ООО "МоКа"

Заклучение по выезду на объект

Заклучение по факту проведения диагностики оборудования

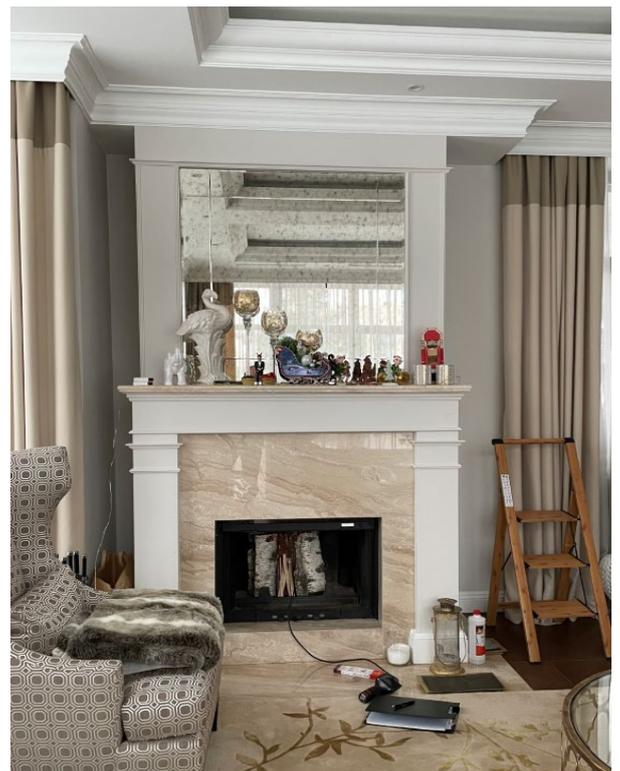
1. Внутри защитной стены камина видны колотые стенки кирпича кладки стены, а также куски минеральной ваты, которые использовались как решение по уплотнению и теплоизоляции кладки короба .

Красным обозначен участок который необходимо убрать (раскрыть) для работ внутри короба камина !

Для проведения работ необходимо демонтировать всю декоративную часть камина и раскрыть переднюю (фасадную) стенку декоративного короба камина .

Предлагаем демонтировать полностью всю декоративную часть, оставить только боковые стенки и участок фасадной стены в зоне потолка (сохранить примыкание отделки к потолку и стенам), установить каминную топку с возможностью подключения воздуха на горение с улицы и заменить трубу дымохода(или оставить существующую), но это (оставить трубу дымохода) будет понятно после вскрытия короба камина.
